Objet : Avis et demandes des habitants de Villaine suite à l'enquête publique de la RNOB DDT-2019-0188

A l'attention de Monsieur Bernard Ducateau, commissaire enquêteur pour l'enquête publique de la RNOB DDT-2019-0188

Extrait de l'étude acoustique ORFEA p.53

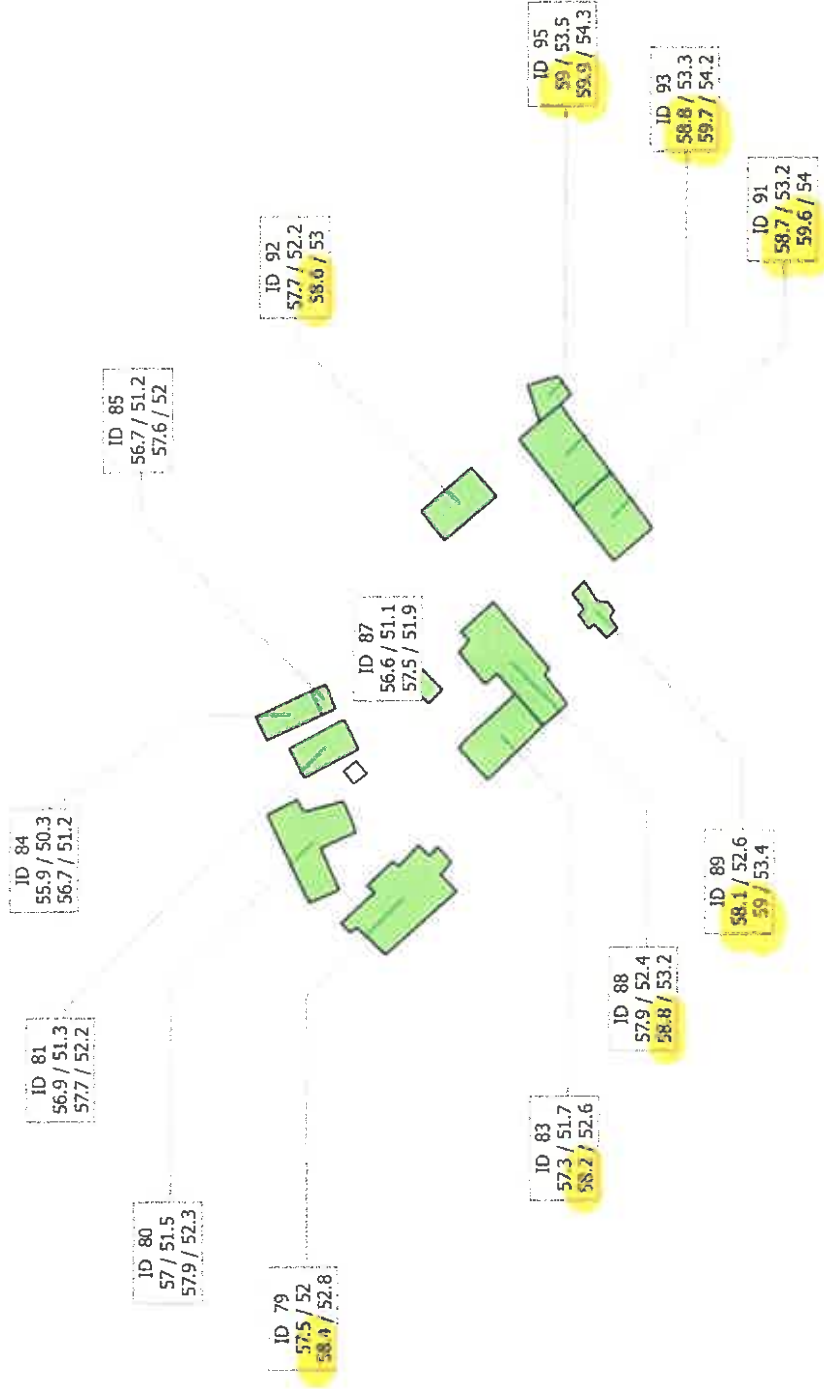
5. Enfin, comment prend-elle en compte l'incertitude d'environ 5 dBA des mesures (valeurs moyennes prises par les acousticiens) ? (**question 2**) Cela veut dire qu'il y a une forte probabilité que certains

points dépassent les 60 dBA le jour (59,9 dBA simulé à T20 de jour au point ID95 p53 de l'étude acoustique pour 60 dBA de seuil) (*voir annexe 4*).

Lieux de vie des habitants de Villaine

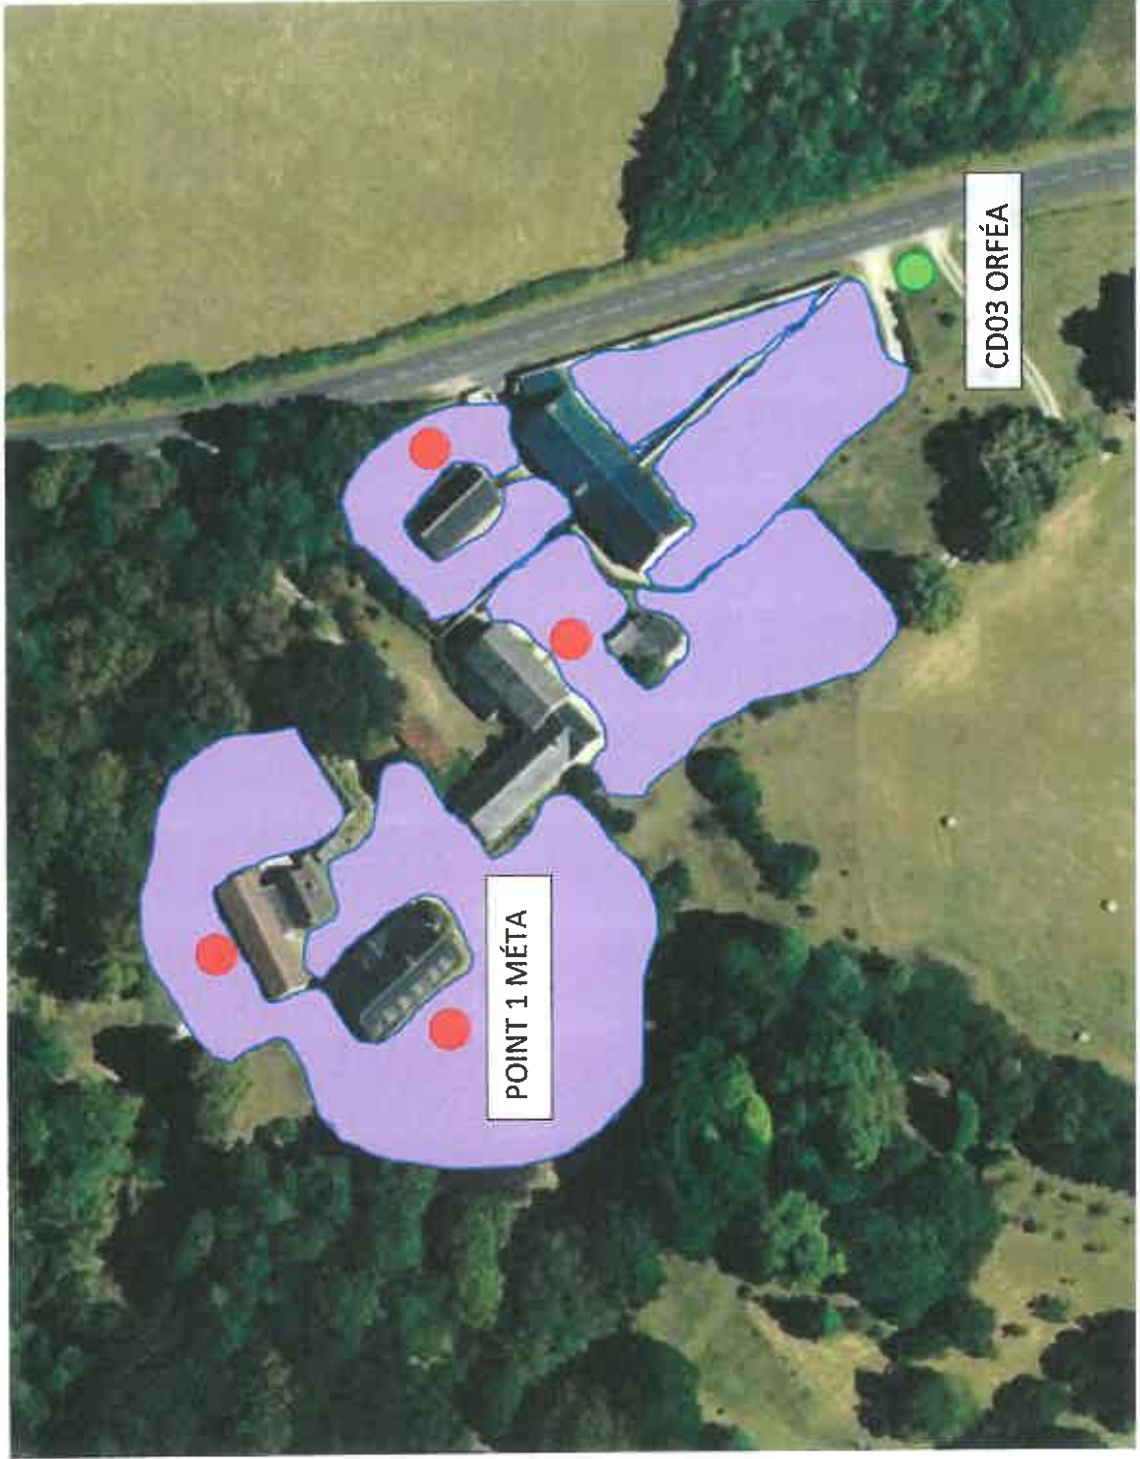
Il est, enfin, nécessaire que l'étude acoustique rajoute dans la situation actuelle, des mesures au niveau des lieux de vie des habitants de Villaine (*voir annexe 5*) afin de bien mesurer l'impact de l'arrivée de la rocade entre la situation actuelle (dBA de jour et de nuit des lieux de vie) et futur (à T0 et T20).

Points à rajouter dans l'étude acoustique complémentaire (MÉTA POINT 1 mesuré pendant l'étude MÉTA)

Massif forestier de Villaine de 43 ha à conserver au maximum

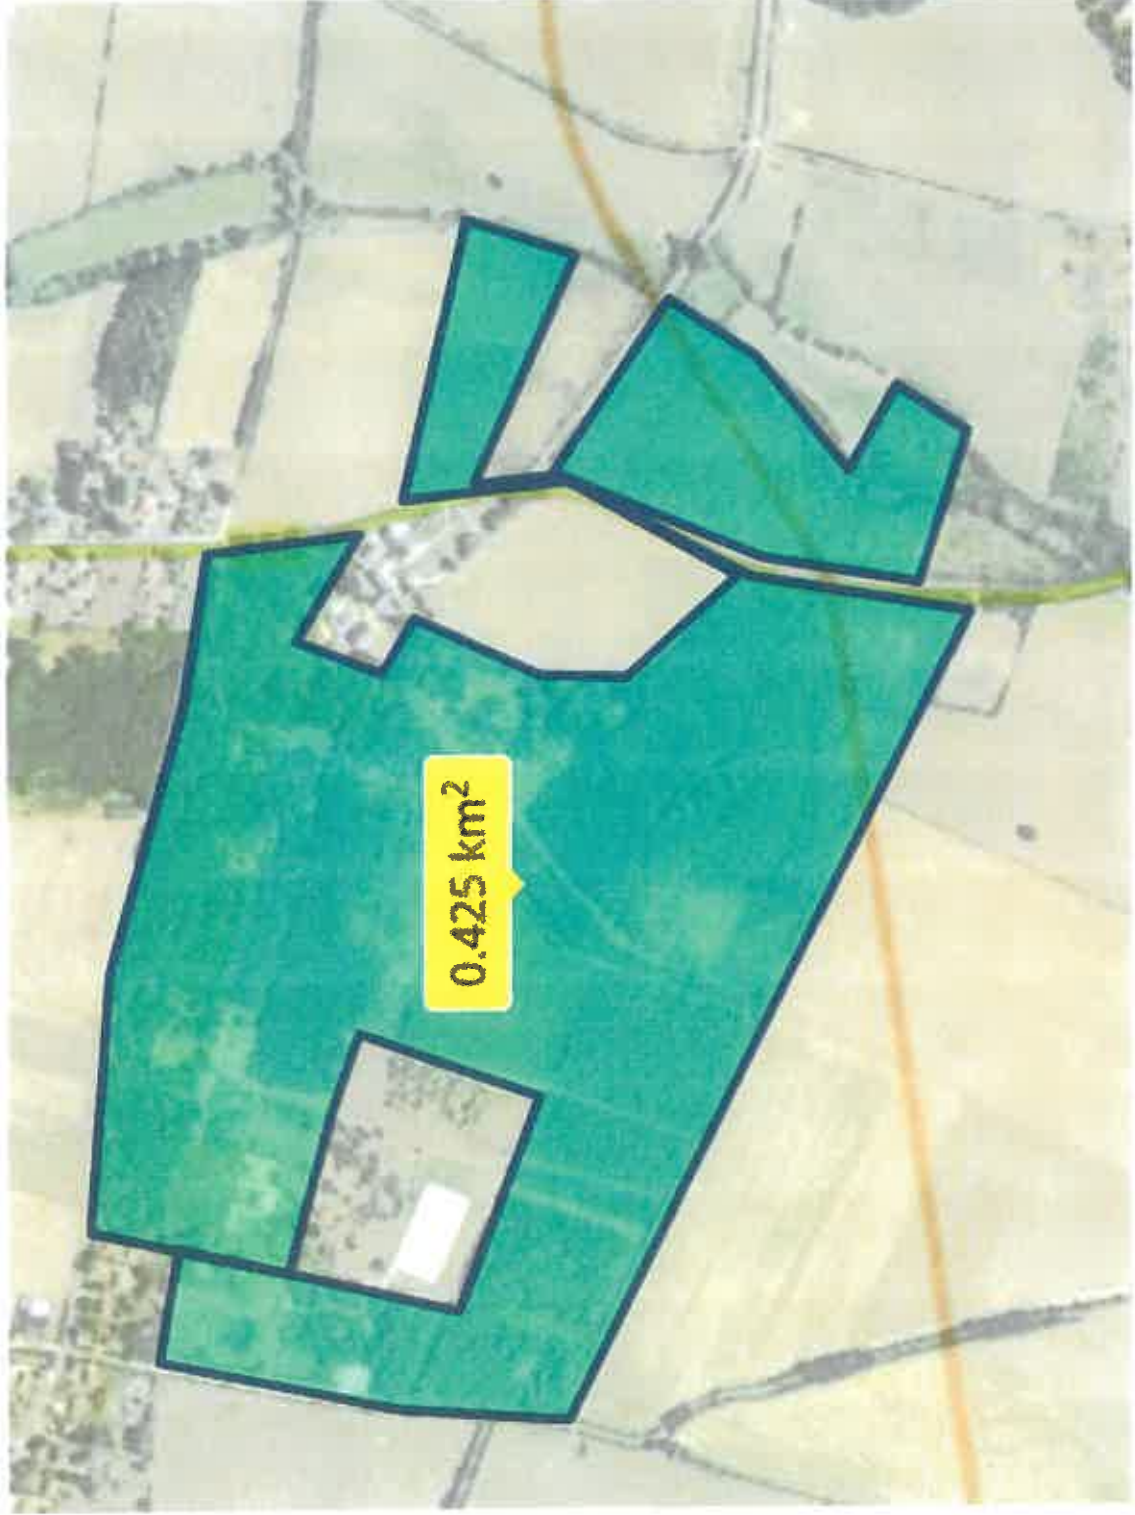
Le massif forestier de Villaine est donc remarquable et doit être maintenu, protégé, entretenu et augmenté dans son entièreté.

Annexe 7

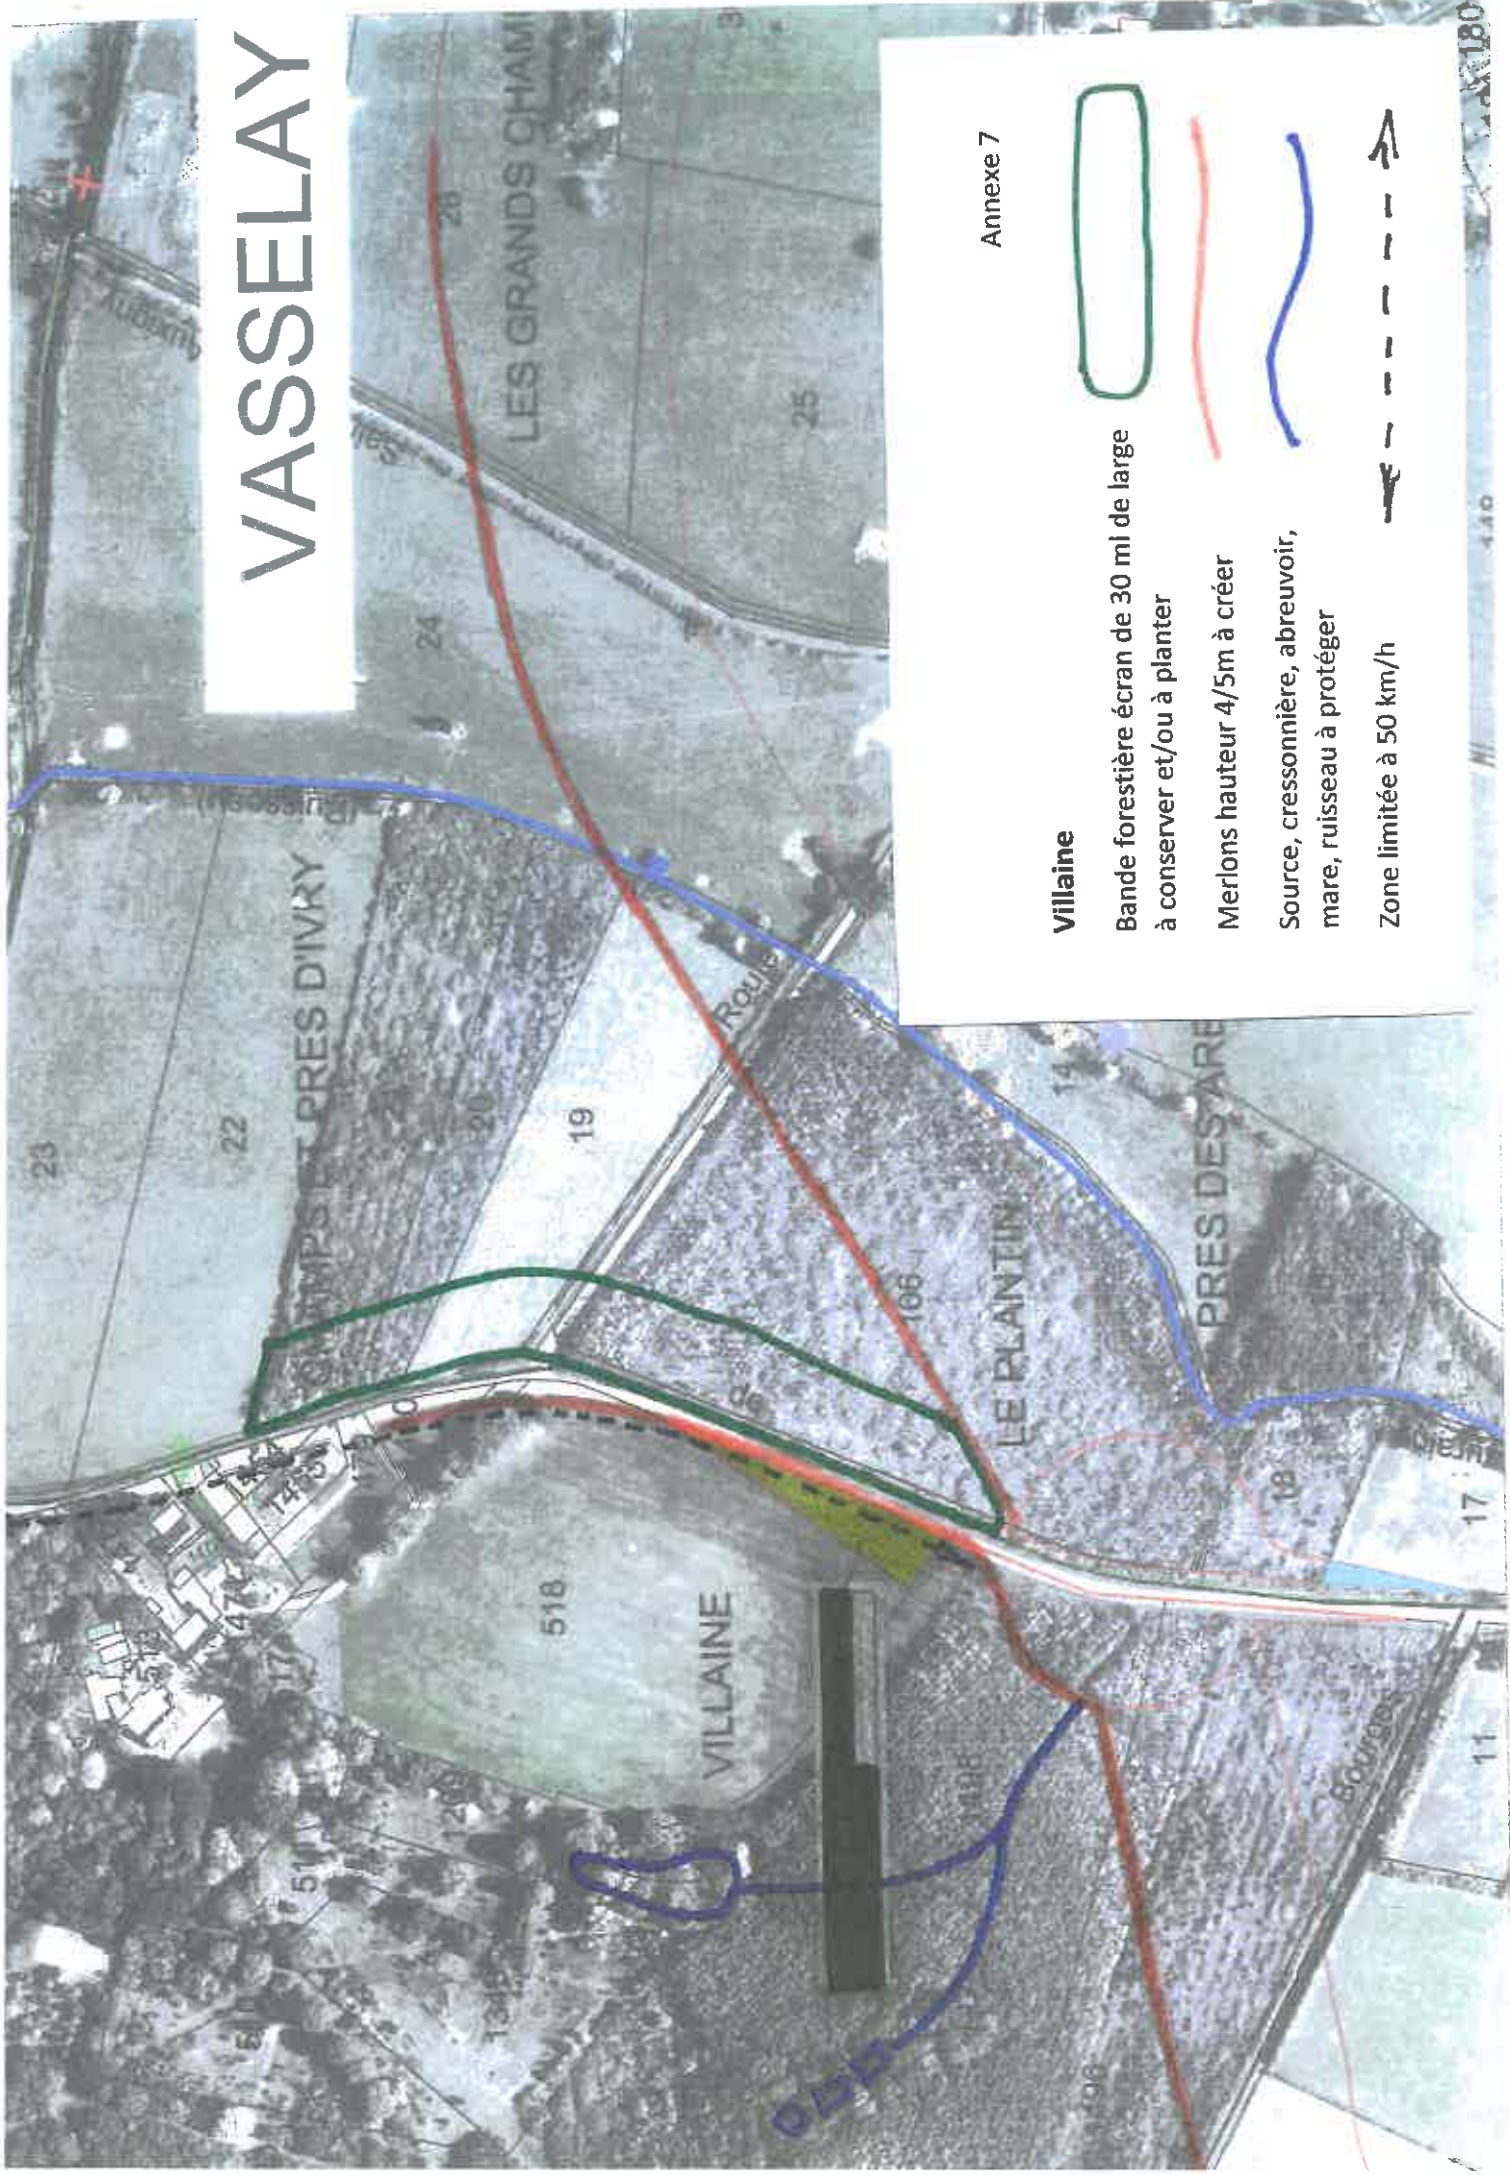
- 1. Création de merlons de 4/5m de hauteur en bordure immédiate de la chaussée aux endroits judicieusement choisis sur environ 1500ml (voir plan annexe 7).**
- 2. Maintien de toutes les plantations forestières sur les terres acquises par le Conseil Départemental, conservées, échangées ou rétrocédées, contribuant, même faiblement à la diminution du bruit avec une bande de 30m de large d'arbres à l'est du CD58 de Villaine au Rond-Point.**
- 3. Réalisation d'un revêtement antibruit de roulement sur la chaussée sur les 4 routes aboutissant au rond-point (sur 500ml pour chacune).**
- 4. Reconstruction de toutes les clôtures et haies bocagères existantes.**
- 5. Prolongement de la réduction de la vitesse à 50km/h sur le CD 58 entre le panneau d'Ivry et le Rond-Point pour éviter accélérations et freinages.**

Bande forestière écran de 30 ml de large à conserver et/ou à planter

Merlons hauteur 4/5m à créer

Source, cressonnière, abreuvoir, mare, ruisseau à protéger

Zone limitée à 50 km/h
